Anke på NVE vedtak datert 14.04.2015 vedrørende avslag på konsesjonssøknad for Grytavatnet kraftverk i Ørskog kommune.

Tiltakshaver	Grytavatnet kraftutbygging SUS
Vår dato	02.05.2015
Referanse	201200950-35
Deres dato	13.04.2015
Notatnummer	KSK-notat 44/2015
Ansvarlig	Øystein Grundt
Saksbehandler	Kirsten Marthinsen

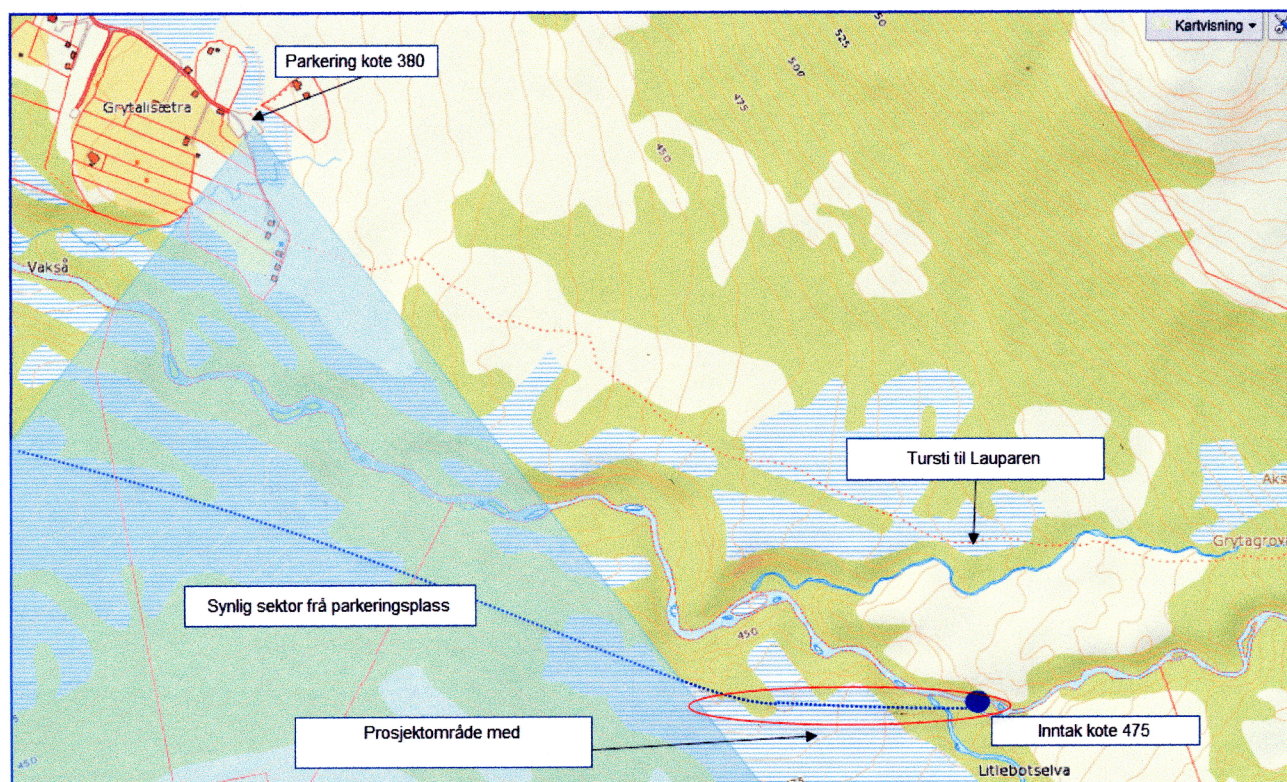
Dette siste sitatet gir eit feil bilde av hydrologien i vassdraget etter ei eventuell utbygging.

Det meste kjem rett nok i flaum, men viktigaste flaumperioden er snøsmeltinga som varer frå april til juli, og gir vassdraget ei vassføring betydeleg over middelvassføringa.

I tillegg er det brear i Isbotnen, Trollbotnen og Trongbotnen i høg fjella som gir vassføring i varmare periodar.

Vaksvikelva er også rekna for å vere ei flomelv som reagerer spontant på nedbør, og Store deler av nedbørsfeltet er myr og torvmyr med stor evne til å holde på vann. Frå desse vert det ein del avrenning i nedbørsfattige periodar.

Det er også underestimert at det er bra jamn tilkomst av restvatn på ca 115 l/s middelvassføring frå Grytagrova ca 330 m nedanfor inntaket, og at det vert tilført restvatn frå Fremsteelva og Midtelva, samt restvatn frå nedslagsfelt på sørsida av dalen. Totalt utgjør dette ei middelavrenning på 1285 l/s frå eit restfelt på heile 20,4 km² som går til elva mellom inntak og kraftstasjon.

Figur 1 Inntaksområdet og synlegheit frå parkering ved Grytalisetra og turstien.

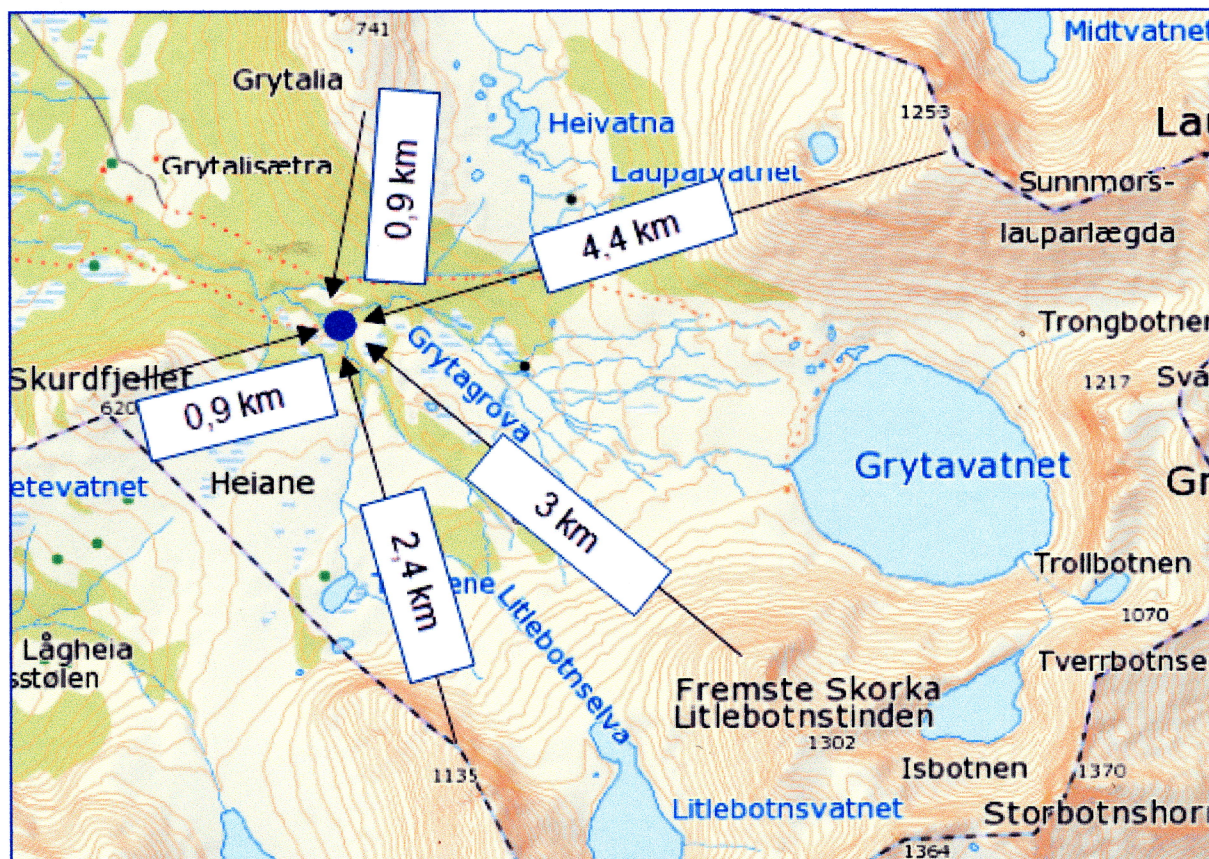
Frå parkeringsplassen ved Grytalisetra er prosjektområdet ved inntaket og rørtrase gjennom lausmasseskråninga, **ikkje synleg**.

Dette er vist på figur 1 under.
